**Avis délibéré de l’Autorité environnementale
sur la requalification de la RD 7 de Suresnes à
Saint-Cloud (92)**

n°Ae : 2019-105

Avis délibéré n° 2019-105 adopté lors de la séance du 22 janvier 2020

Figure 2 : Exemples de profils courants, avec divers types d'aménagements de berges ; le figuré bleu représente le profil actuel (source : dossier)

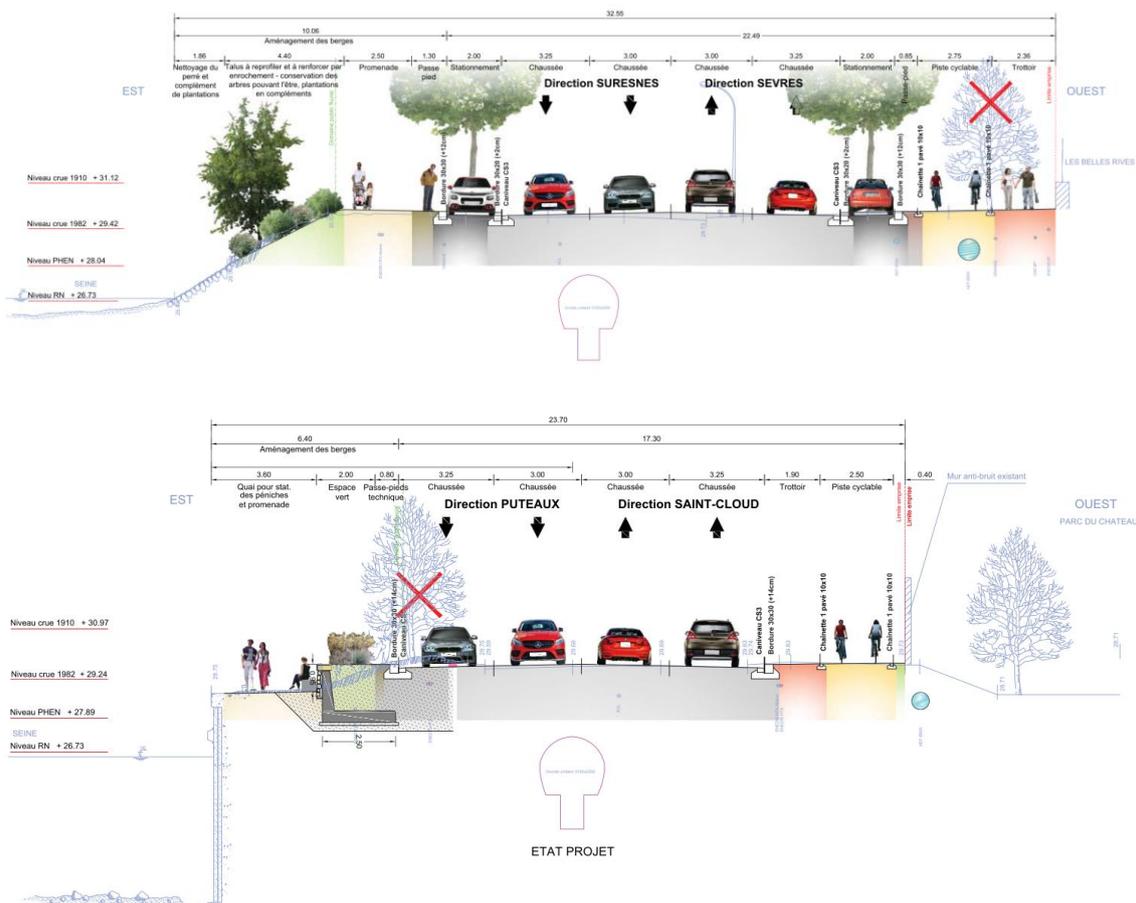
L'aménagement des berges est conçu en application du schéma directeur des berges par le Département pour l'ensemble du linéaire de Seine qui le traverse ; il serait intéressant de le joindre au dossier ou de mentionner comment le public peut y accéder. Il nécessite des reprofilages de berges variables selon les sections. Le décaissement est important au niveau du quai Carnot. Des murs de soutènement sont nécessaires sur 1 600 mètres, « ponctuellement » en avancées sur berges. L'ensemble des sections d'aménagement, de création de soutènement et de petites réparations et remises en état sont précisément localisées.
